# 中型トラックの制動装置(エアチューブ、ケーブル)のリコールについて

平成23年3月24日

## リコール届出番号 2726

# 改善箇所説明図

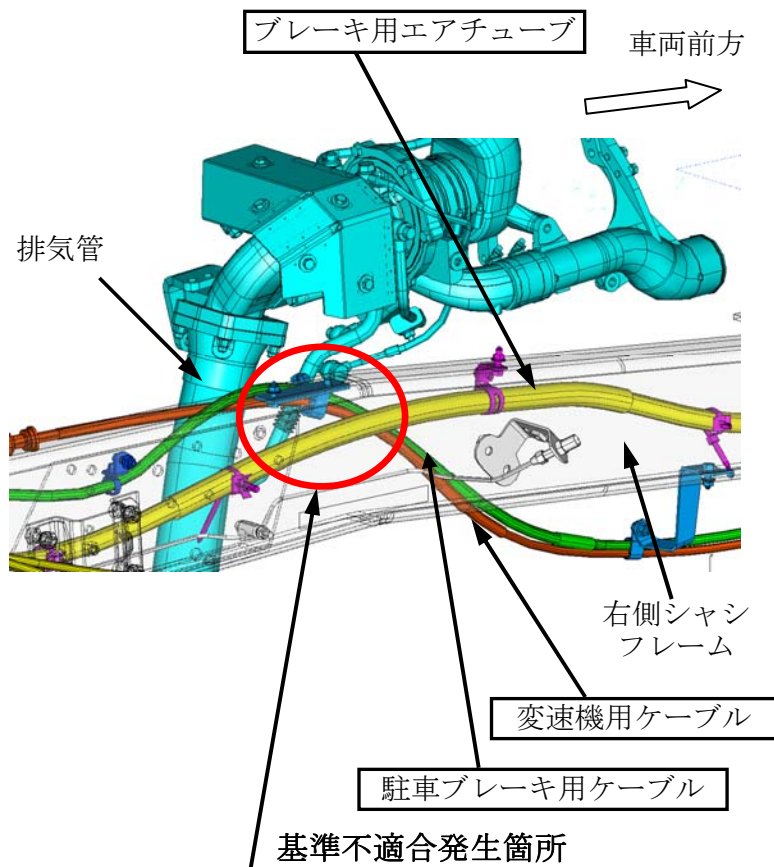
再生制御式DPFを搭載した車両において、排気管付近に配索されたブレーキ用エアチューブ、駐車ブレーキ用ケーブル及び変速機用ケーブルが、高温になる場合がある。そのため、そのままの状態で使用を続けると、エアチューブやケーブルが溶損し、制動力の低下、駐車ブレーキの作動不良及び変速機の操作性不良となることがある。

全車両、ブレーキ用エアチューブ、駐車ブレーキ用ケーブル及び変速機用ケーブルを対策品と交換する。

注:  内は交換部品を示す。

識別: ターボ下方の当該ブレーキ用エアチューブの固定用クランプに、白色ペイントを塗布する。
